Anse, le lundi 7 mars 2016
Affaire suivie par : M. VERCHERE
N° de Dossier : 55002400555500
Objet : Rapport de visite de votre installation d'assainissement non collectif.
Adresse de l'installation : LONGEVAL / SAINT JUST D'AVRAY

**Commune de SAINT JUST D'AVRAY
LONGEVAL
MAISON DU RHONE**

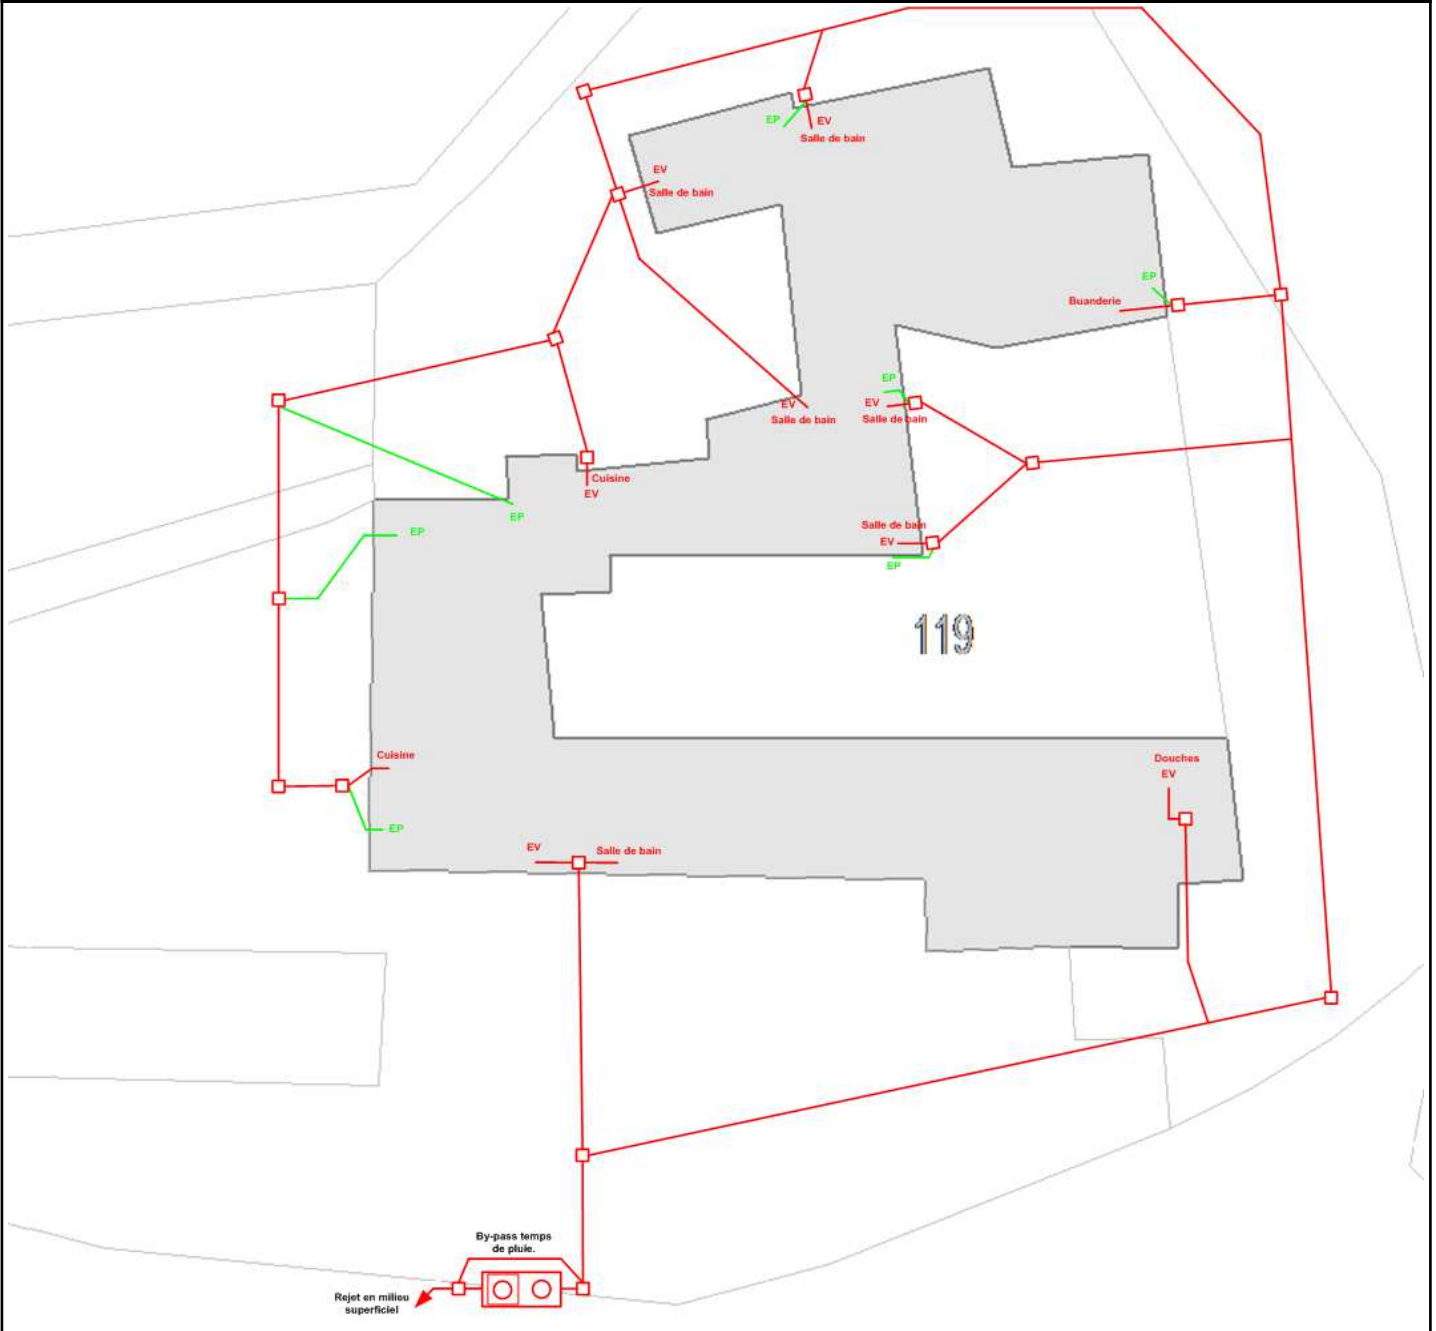
Les eaux pluviales sont dirigées vers le système d'assainissement. Cela peut entraîner un dysfonctionnement.

Certains regards de visite sont encombrés et entraînent un mauvais écoulement des effluents.

Les eaux usées sont rejetées à l'état brut, sans traitement ni prétraitement vers un exutoire. Ceci représente un risque sanitaire et un danger pour la qualité de nos ressources en eau.

Quelques regards restent scellés : il n'est donc pas possible de contrôler les effluents y transitant.

Toutes les eaux pluviales sont connectées avec les eaux usées.

La mini-station présente des signes de corrosion et de défauts structurels.

Un by-pass autorise un relargage d'eaux usées brutes dans le milieu naturel par temps de pluie.

- Le dispositif d'assainissement est ancien, dégradé et sous-dimensionné. Son renouvellement serait nécessaire. Un dispositif d'assainissement non collectif neuf doit être installé. Il devra être conçu selon les prescriptions techniques de l'arrêté du 7 mars 2012 modifiant l'arrêté du 7 septembre 2009.

- L'intérieur des regards de visite doit être nettoyé afin d'optimiser l'écoulement des eaux usées et de prévenir le colmatage des ouvrages situés en aval.

- Il est nécessaire de déconnecter les eaux pluviales et de les diriger vers un autre exutoire que l'assainissement.
